DETERMINAZIONE DEL DIRIGENTE SERVIZIO VIA/VINCA 24 maggio 2024, n. 239

[ID VIP 9837] - Parco integrato agrivoltaico collegato alla RTN, di potenza nominale 78,4 MWp, da realizzarsi nel Comune di San Giovanni Rotondo (FG) e San Marco in Lamis (FG). Istanza per il rilascio del Provvedimento di VIA statale ex art. 23 del D.lgs. n. 152/2006 e ss.mm.ii. Proponente: Solar Invest 3 S.r.l.

Relazione tecnica a supporto dell'istruttoria sul progetto
ID_VIP 9837

Tipologia di progetto: Agrivoltaico
Potenza: 78,4 MWp
Ubicazione: Comuni di San Giovanni Rotondo (FG) e San Marco in Lamis (FG)
Proponente: Società Solar Invest 3 S.r.l.

Fig. 4 – mappatura impianti FER nel raggio di 5,00 km

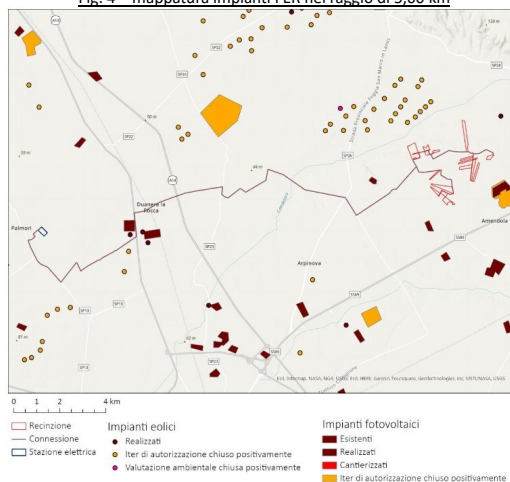
Si rileva che l'impianto oggetto di studio interferisce con il buffer di 2 km di diversi impianti eolici realizzati o con iter concluso e con impianti fotovoltaici come si vince in Fig. 4.
